# 개화역 (현황+개선안)

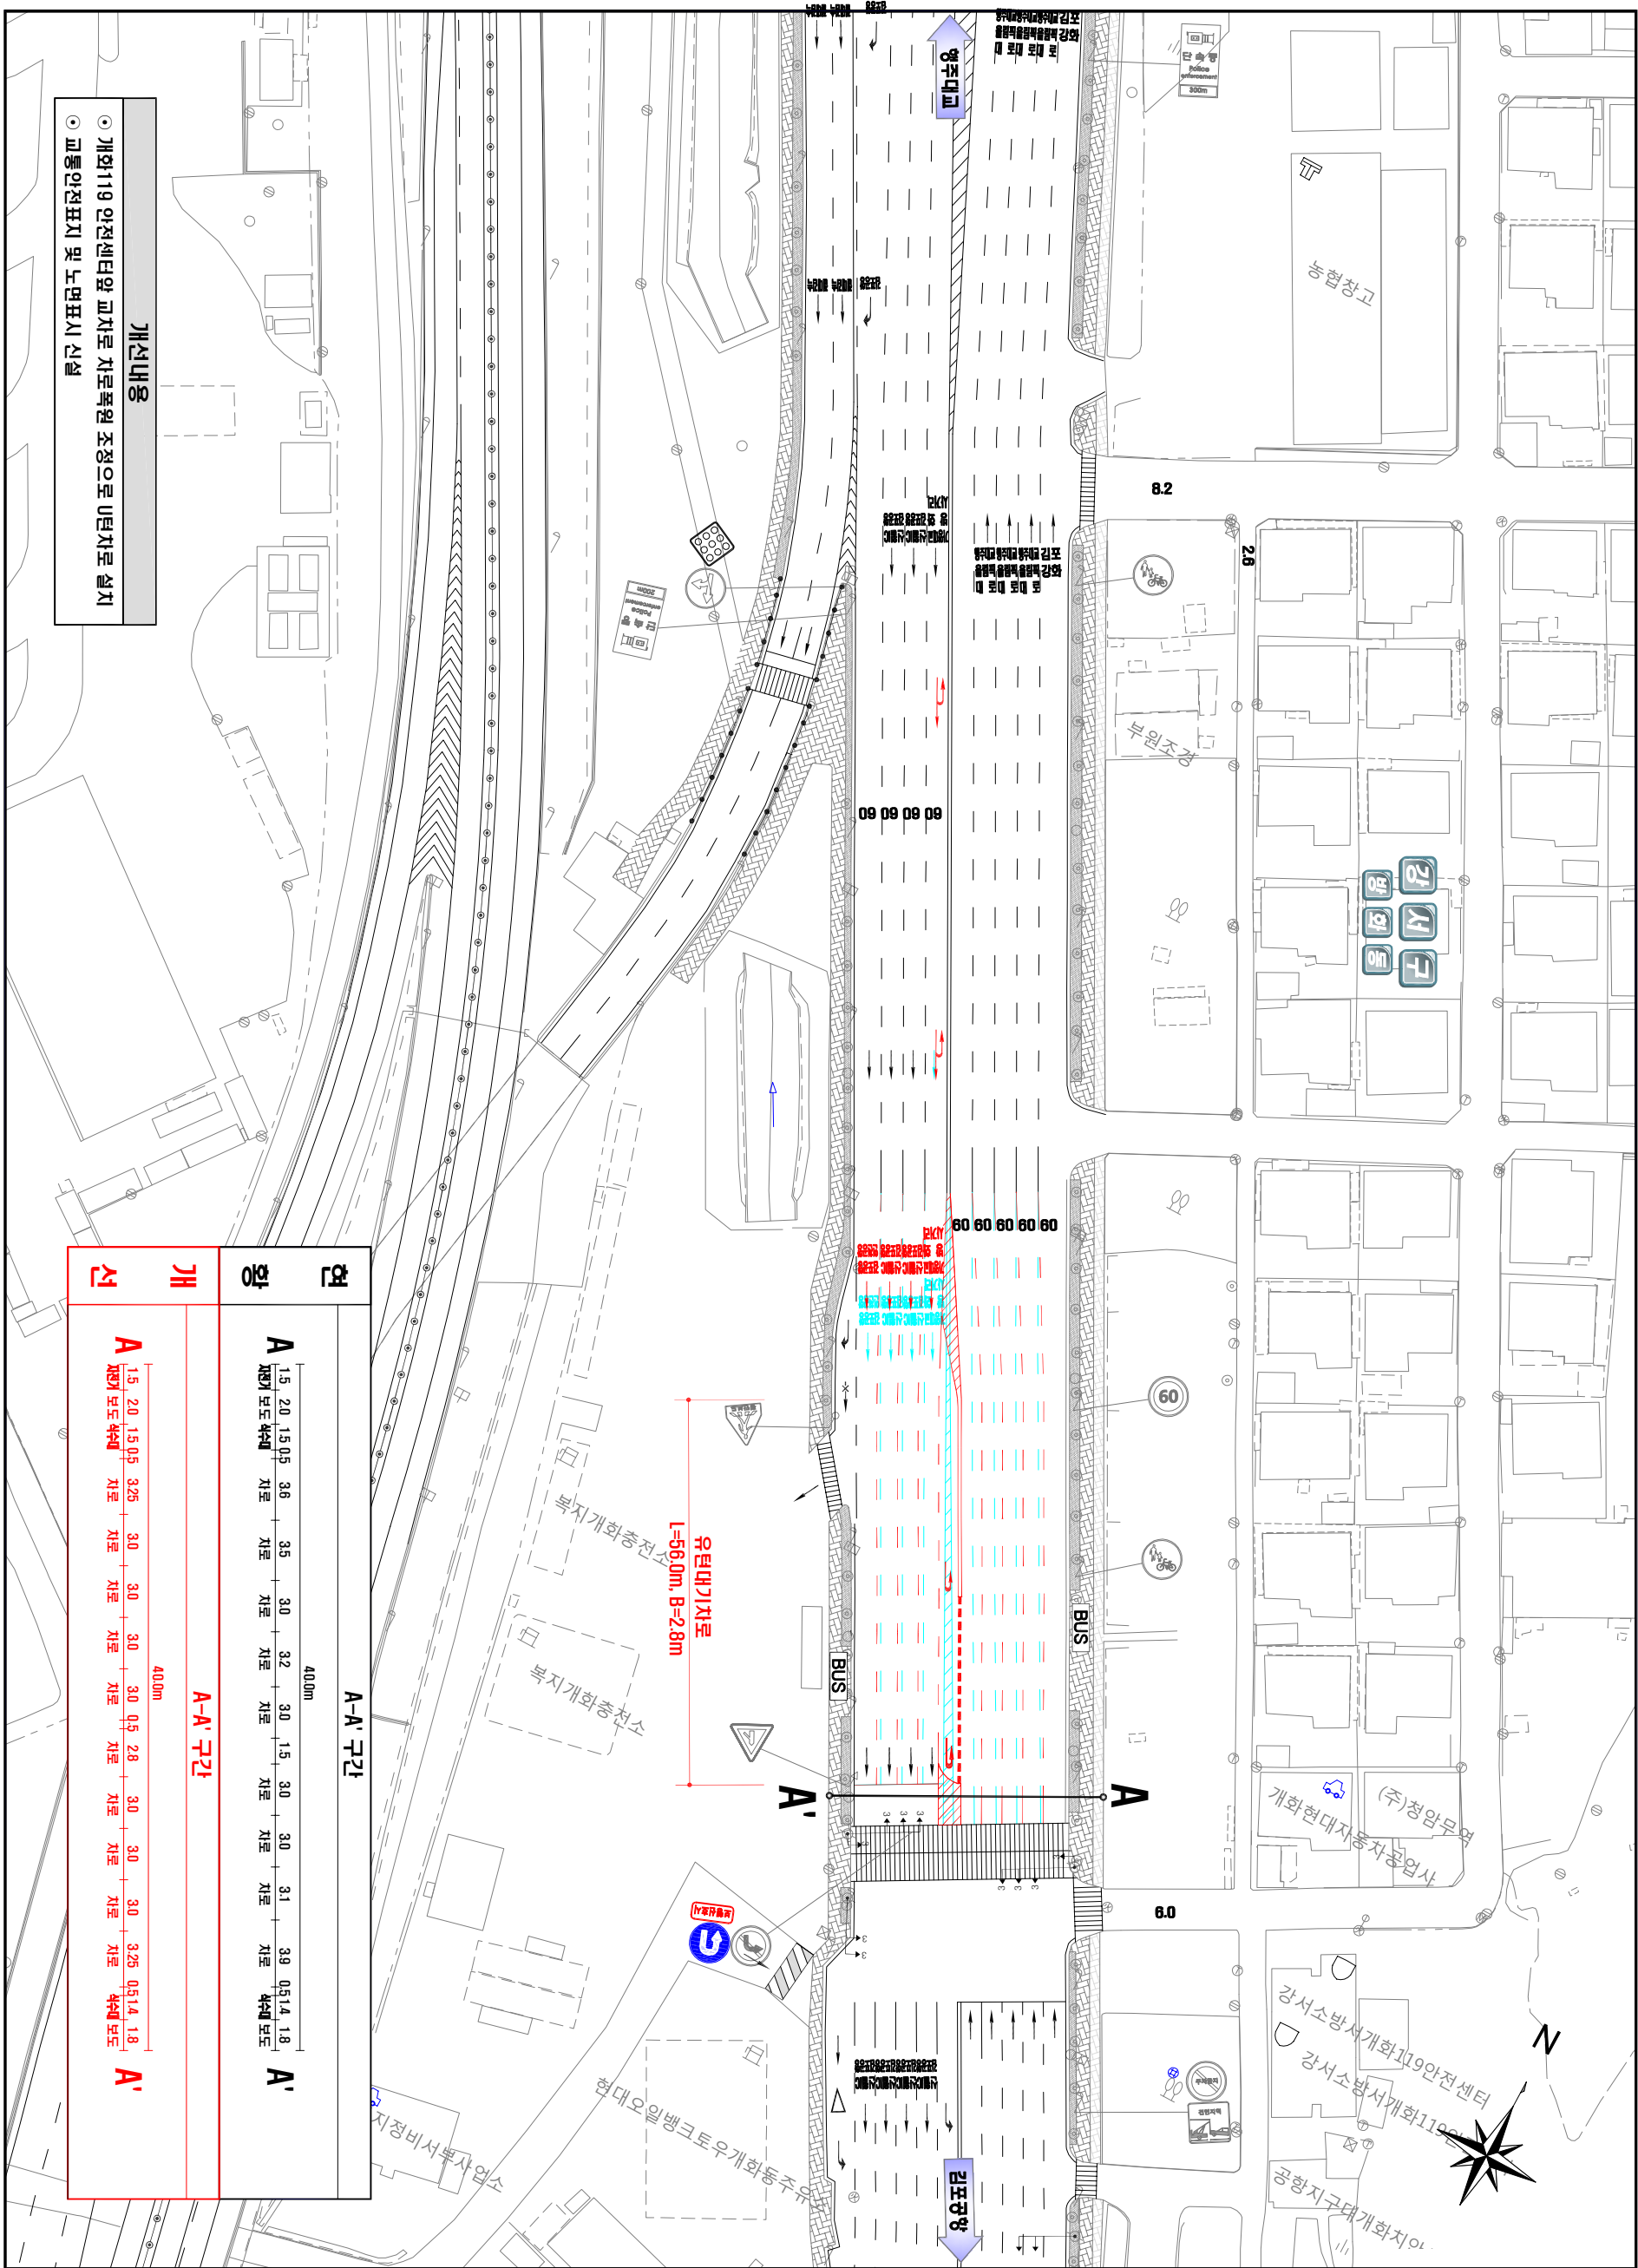
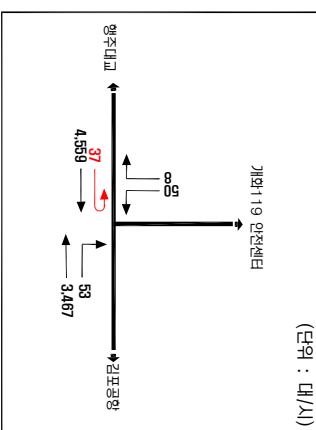
현황		A-A' 구간																			
A	차도 폭도 4.4m	1.5	2.0	1.5	0.5	3.6	차로	3.5	차로	3.0	차로	3.2	차로	3.0	차로	3.1	차로	3.9	0.5	1.4	1.8
A	차도 폭도 4.4m	1.5	2.0	1.5	0.5	3.25	차로	3.0	차로	3.0	차로	3.0	차로	3.0	차로	3.0	차로	3.25	0.5	1.4	1.8

- 개선내용**
- 개화119 안전센터앞 교차로 차로폭원 조정으로 U턴차로 설치
  - 교통안전표지 및 노면표시 신설
